改善箇所説明図

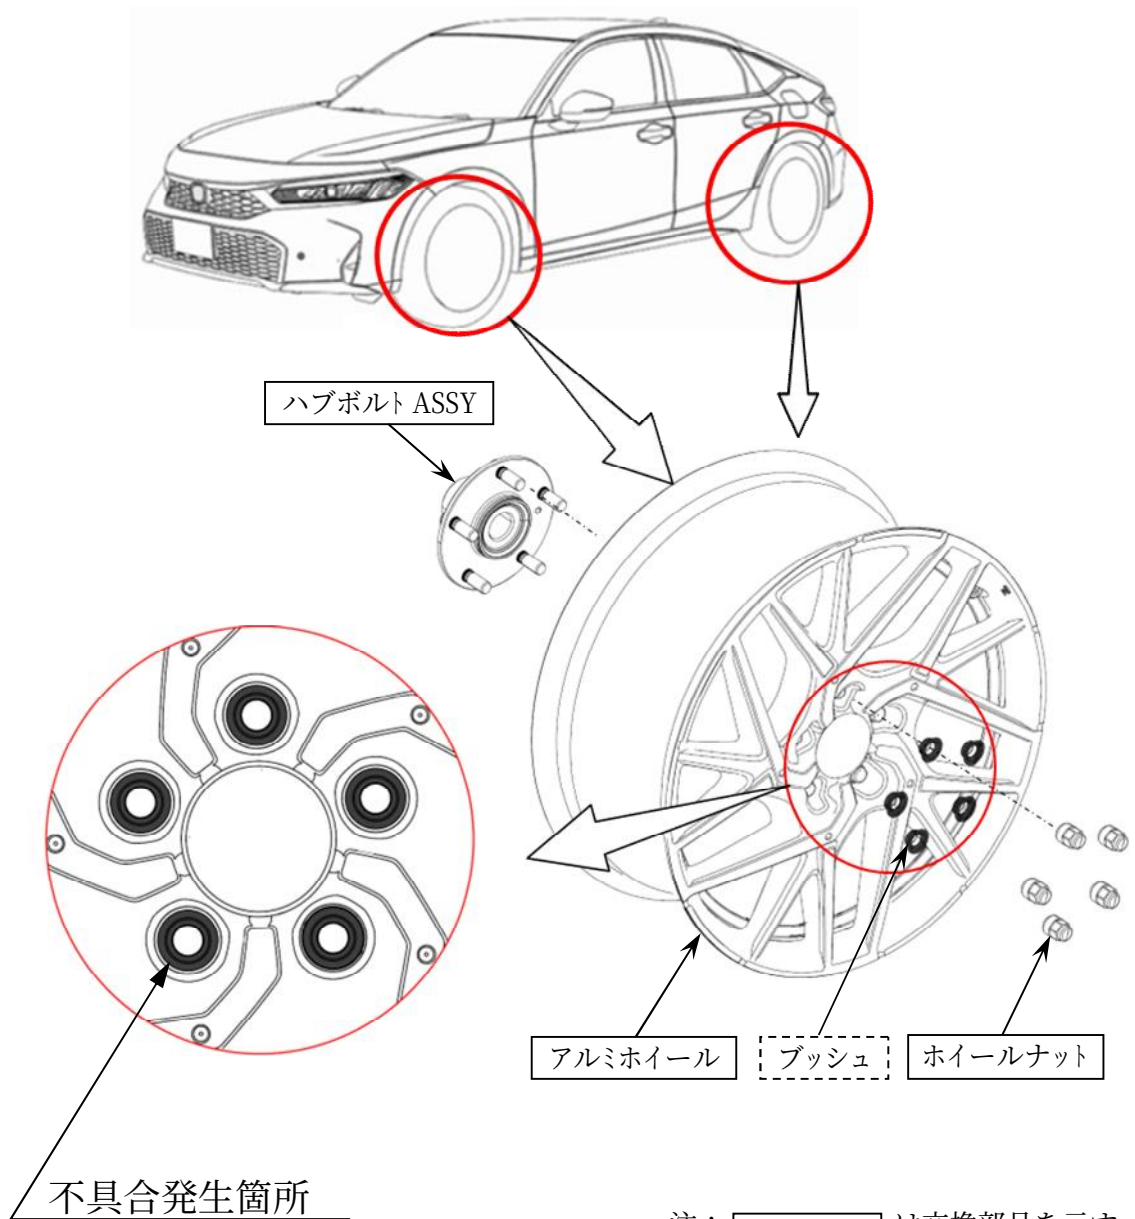
後付け用品として販売したアルミホイールにおいて、ホイールナット締結座面へのブッシュ圧入工程が不適切なため、ブッシュが圧入されていないものがある。そのため、そのまま使用を続けると、締結座面が変形し、ホイールナットが緩み、最悪の場合、アルミホイールが外れるおそれがある。

全車両、ホイールナット締結座面を点検し、ブッシュが圧入されていないものは、アルミホイールを良品に交換し、ハブボルト ASSY・ホイールナットを新品に交換する。
